ULVAC Components News

ピラニ真空計測定子 WP-01/02/03/16用ハーメチック端子の材質変更のお知らせ

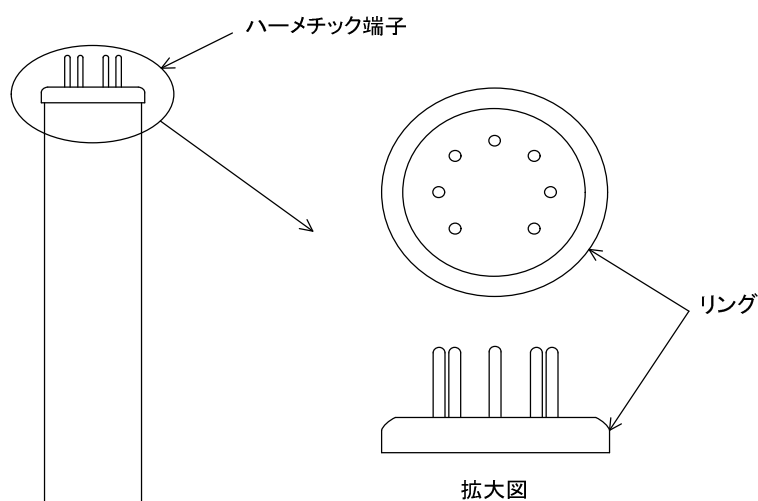
今後も部品を安定的に調達し、計画的に生産するため、ハーメチック端子の調達先を変更致します。この変更に伴い、リング(下図参照)の材質が変更になりますが、ピラニ真空計測定子としての仕様に変更はありません。何卒、ご理解、ご了承のほどよろしくお願い致します。

【変更箇所】調達先及びハーメチック端子のリング

変更前; FeNi合金Niメッキ仕上げ

変更後; FeNiCo合金Niメッキ仕上げ
